AYUNTAMIENTO CONSTITUCIONAL
DE MADRID.

Expediente promovido por D. *Fran-*
cisco Ramon, en solicitud de licencia para verificar obras
de reformas en el local "Circo de *Paul*" Calle del
Barquillo núm. 7.

Memoria Descriptiva
Obras de reforma en el antiguo
Circo de Paul.

Reforma de la Fachada.

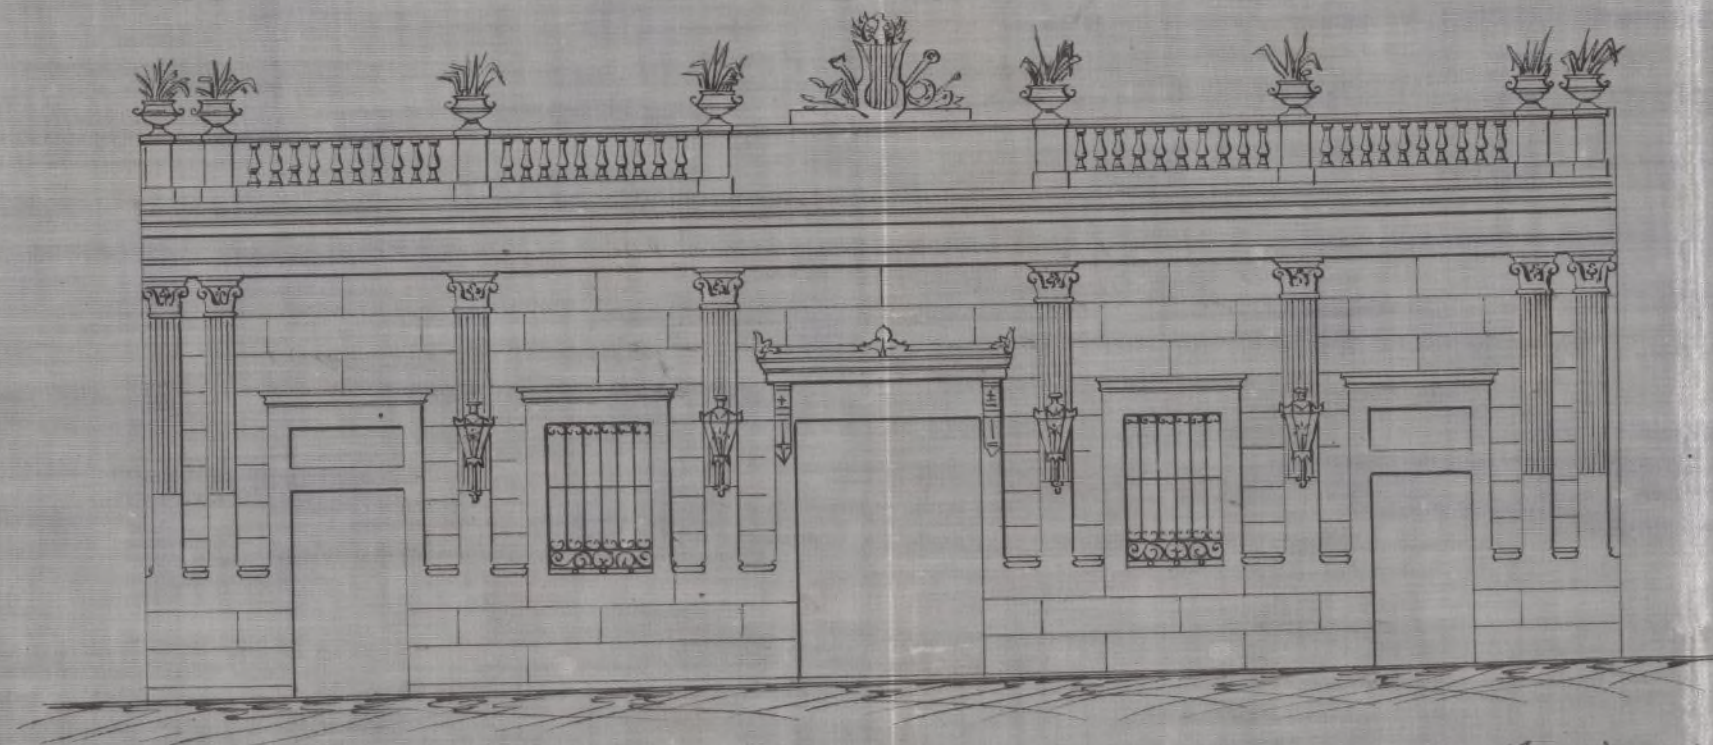
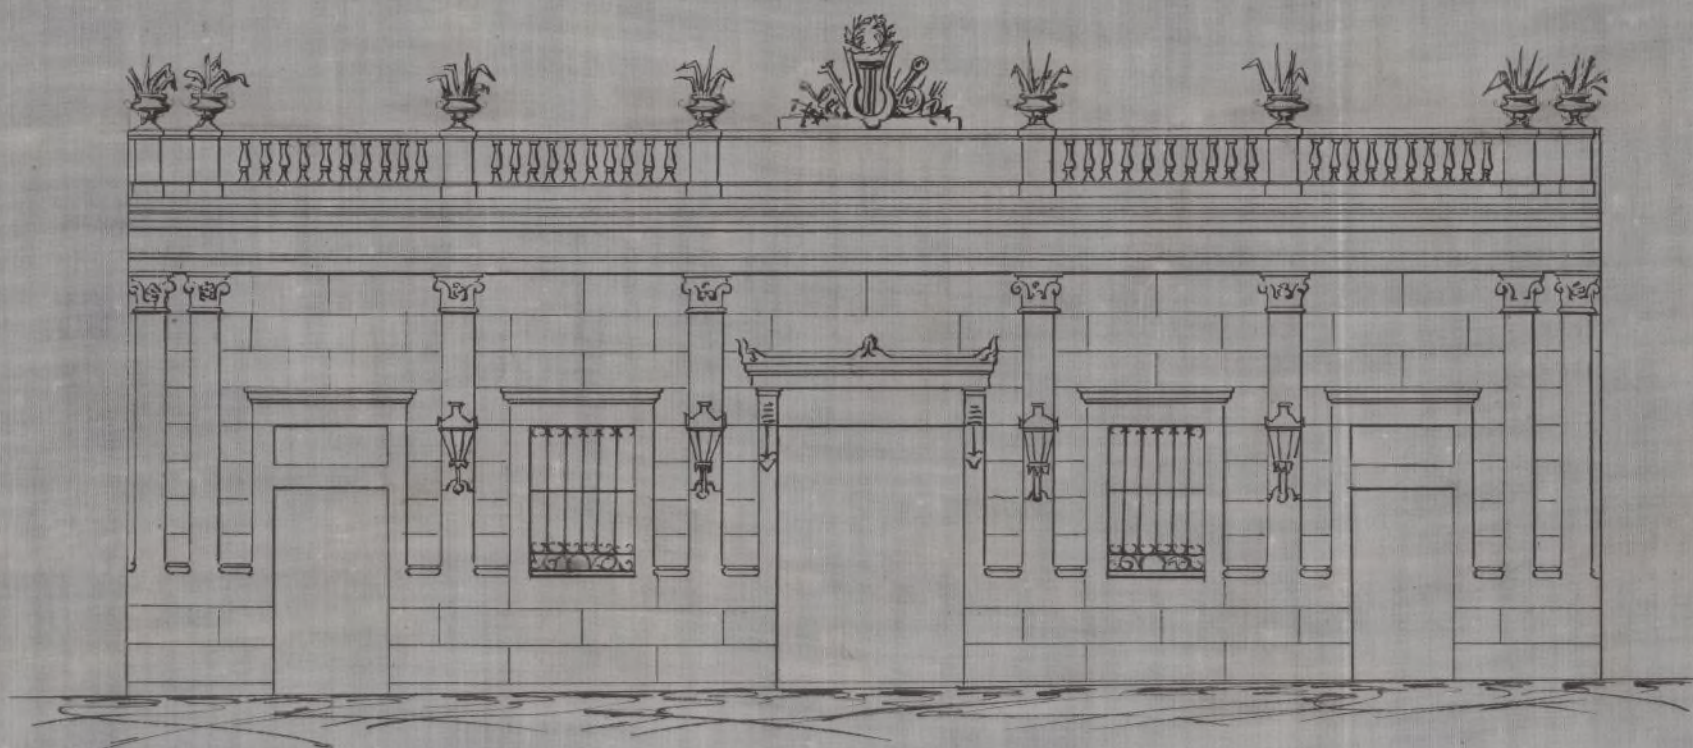
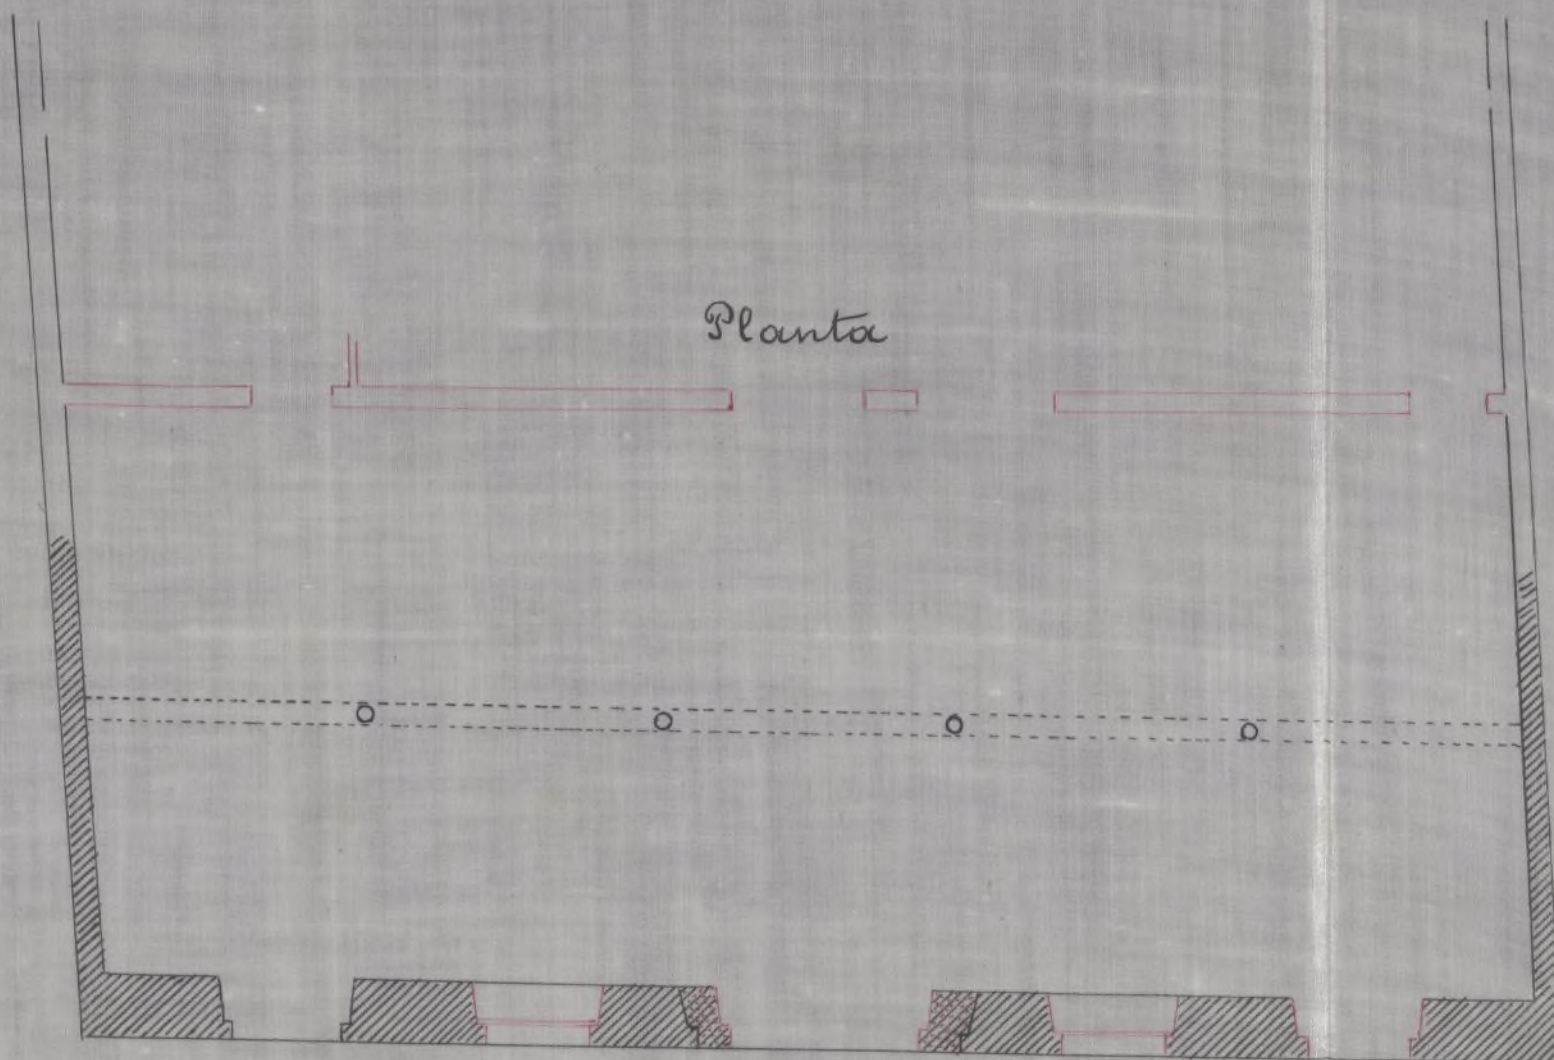
obras deberá observar lo prevenido
en los artículos 99 y 100 de las Orde-
nanzas municipales, y lo dispuesto
en 23 de Agosto de 1857 respecto
de la construcción de andamios
interiores y exteriores, colocando las
bajadas embevidas en toda la altura
del piso bajo y construyendo una
atarquea que conduzca las aguas pluvia-
les ala alcantarilla general.
V.S., no obstante lo expuesto, acordarán
en uso de sus atribuciones lo que
estimen mas conveniente.

Seccion transversal.

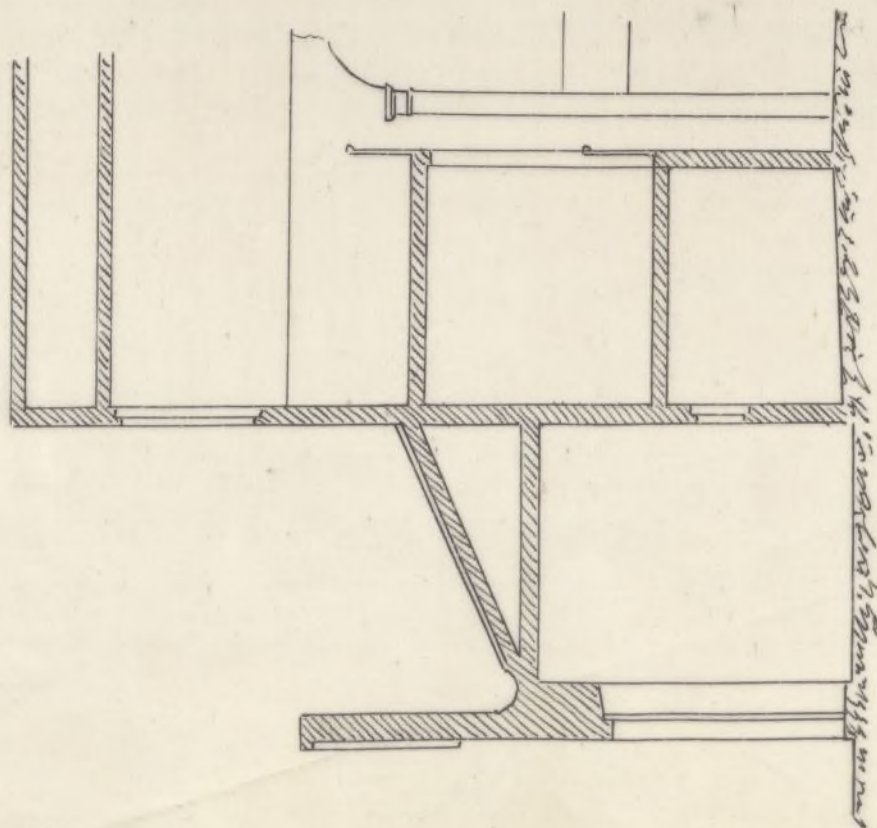
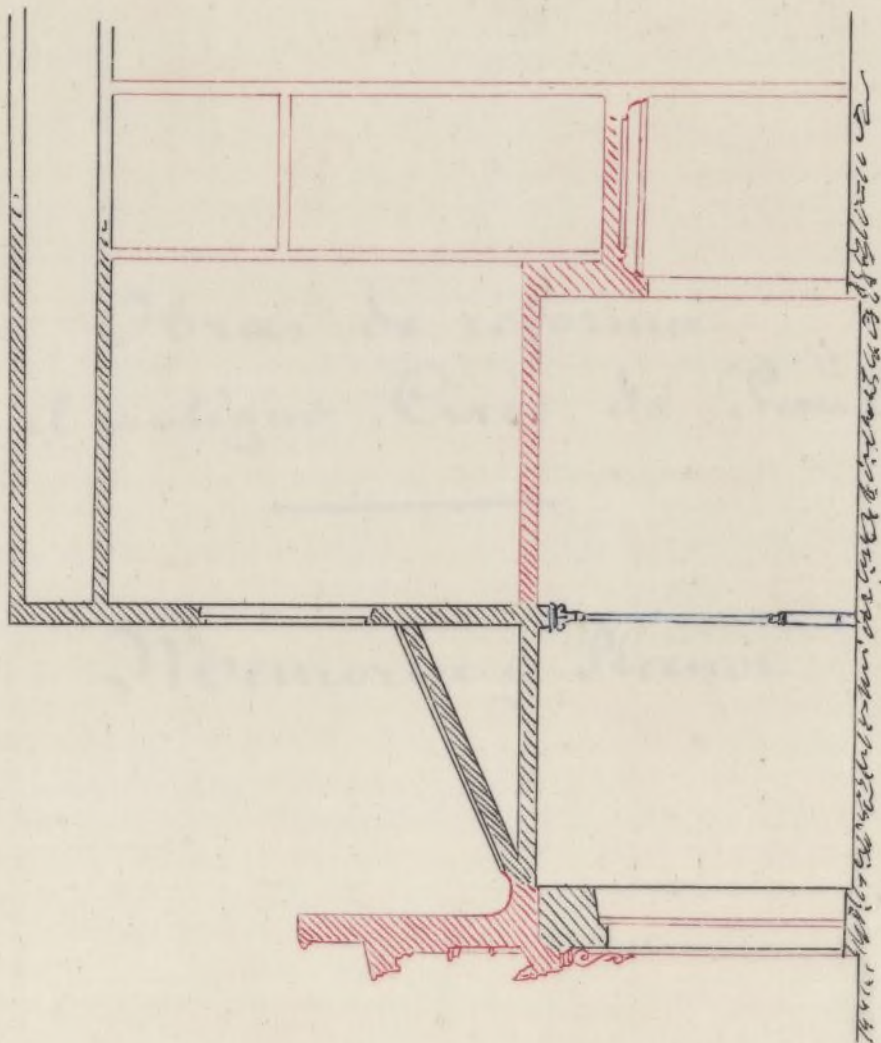
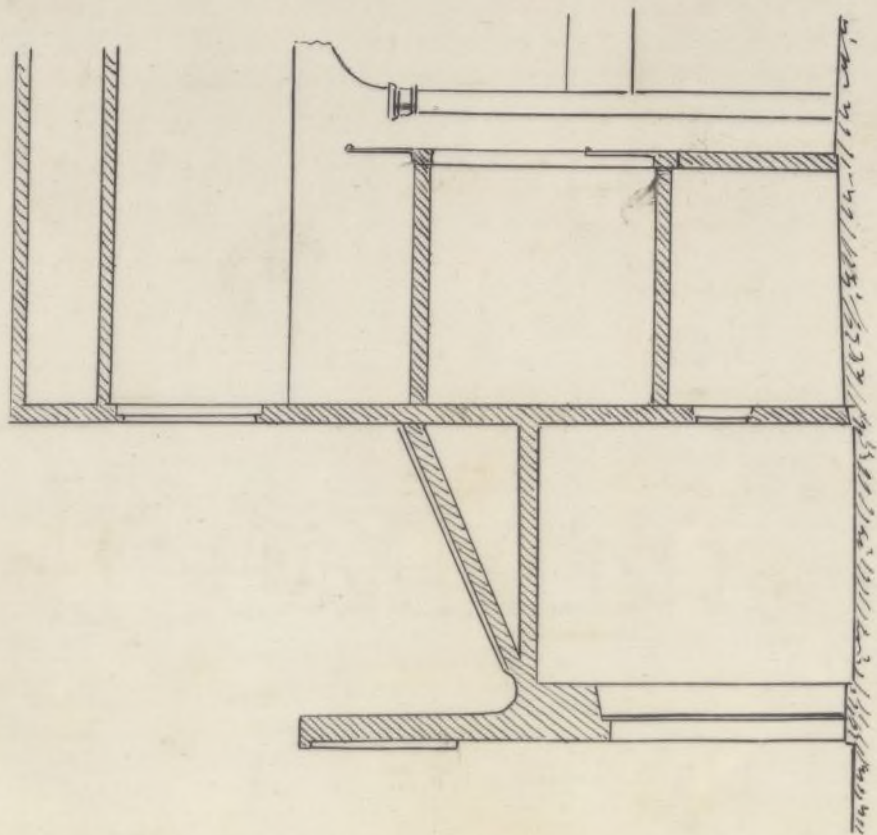
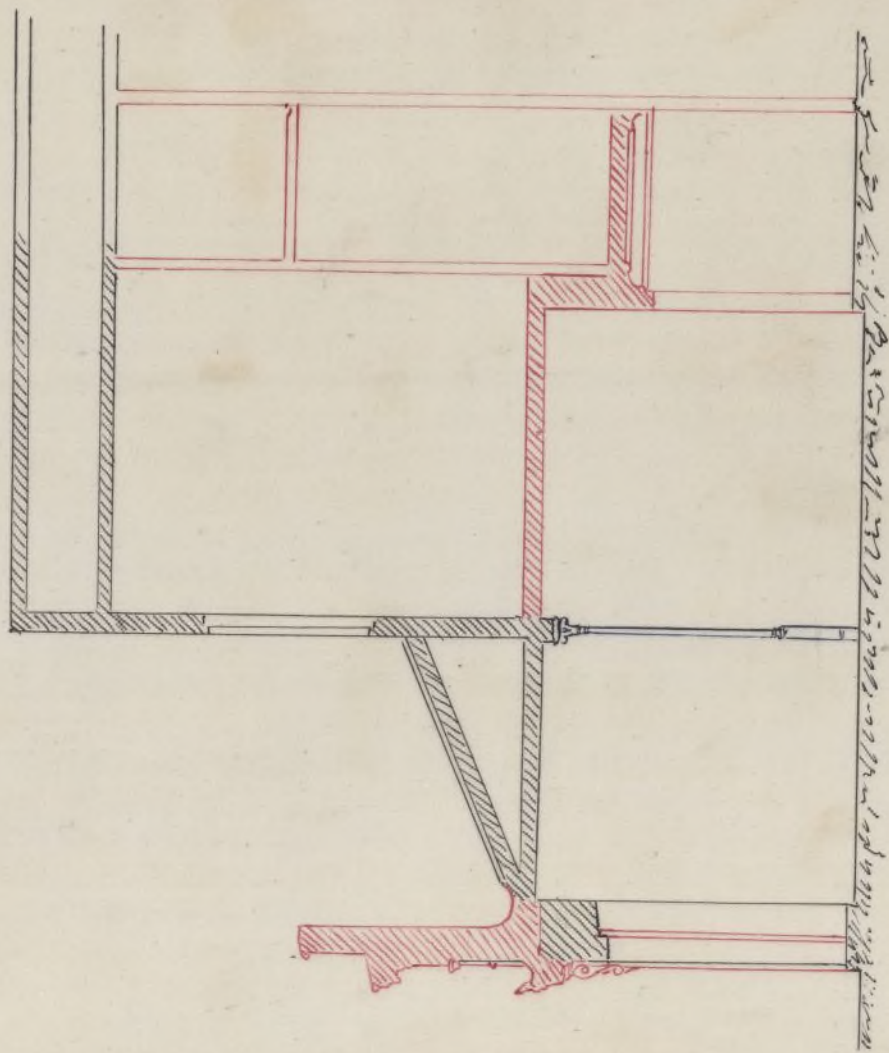
S.^{to} Fernando D.^{to} Enrique M.^a Repulle y Var-
gas debo manifestar: que no hallo inconveni-
niente en que V.^{ta} se sirvan conceder su
permiso para la ejecucion de las obras, que
en la misma se citan, por ser de las
consentidas en la R.O. de 9 de Febrero de 1863,
excepto la colocacion de las cuatro columnas
de hierro que trata de establecerse con
objeto de dar mas amplitud al local des-
tinado a café.

A pesar de esta prohibicion, creo de mi deber
hacer presente a V.^{ta}, que habiendose tole-
rado en muchas ocasiones esta clase de
obras, puesto que por su condicion es-
pecial y medios de realizarlas, no solo
no consolidan los edificios sino que
con ellas suelen ocasionarse movimientos
en las fabricas que disminuyen la dura-
cion de su vida y en el caso presente
en que no existen viviendas en la finca,
que la fachada actual tiene que abaxar
en su dia a la alineacion acordada para
la calle y que con solo que el propietario
pidiera el cerramiento por verja y la situa-
ra en la alineacion, adquiriria el derecho
de ejecutar cuantas obras creyese convenientes
en la finca, en mi juicio, pueden V.^{ta}
tolerar la colocacion de las citadas columnas
por las razones expresadas.
